**MODIFICACIÓ DE L'ARTICLE 31.6 DE LES NORMES URBANÍSTIQUES DEL PLA
ESPECIAL DE REFORMA INTERIOR DEL NUCLI HISTÒRIC DE SANT VICENÇ DE
MONTALT**

Març 2024

Promotor: Juan Gamissans Miret

Arquitecte: Eduard Bosch i Casabó

Planta Soterrani Proposta Cota -3.40m

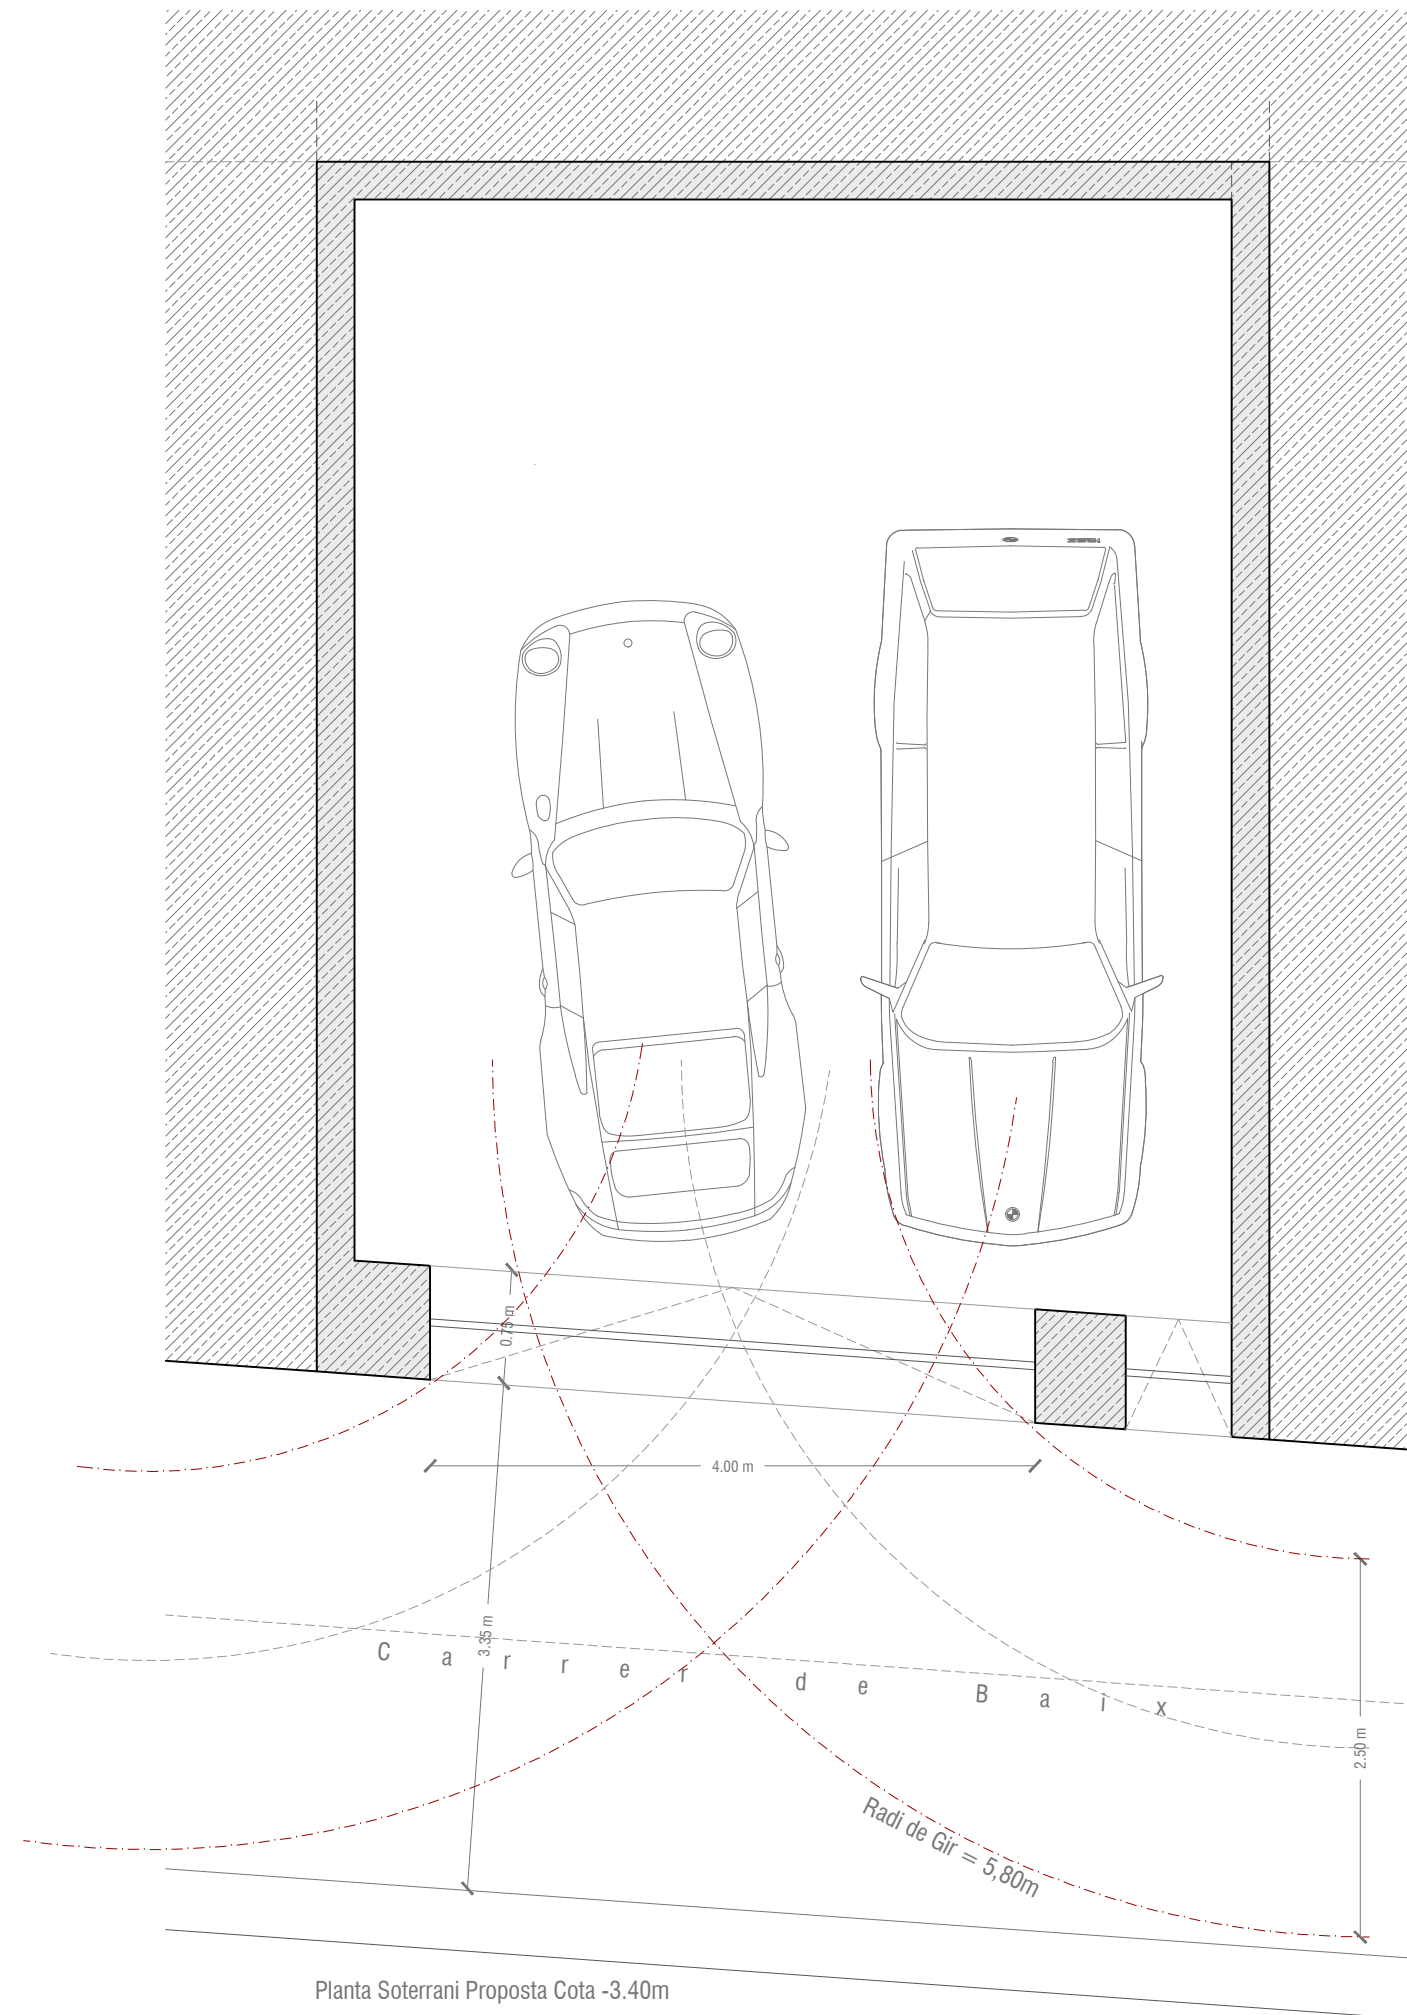
4. La present modificació no contradiu els valors del PERI i es limita a ampliar l'obertura dels accessos als aparcaments actualment limitada a 3 metres, establint una nova obertura de 4 metres, per tal de permetre l'accés amb vehicles als aparcaments garantint la seva funcionalitat tal com es detalla als plànols "*Esquema funcional de l'accés actual*" i "*Esquema funcional de l'accés proposat*".

Si entren els cotxes

- 1) tindran una amplada de 3 m. En els trams on el carrer tingui una amplada igual o inferior als 3,50 metres, les obertures tindran una amplada de 4 metres.
- 2) el seu eix vertical central coincidirà amb el centre de la façana de la parcel·la.
- 3) l'alçada mesurada en el brancal més baix serà de 2,2 m.
- 4) el dintell tindrà forma d'arc pla amb una alçada en el punt mig de 30 cm.
- 5) els tancaments seran de fusta pintada d'acord amb l'art. 35.4.
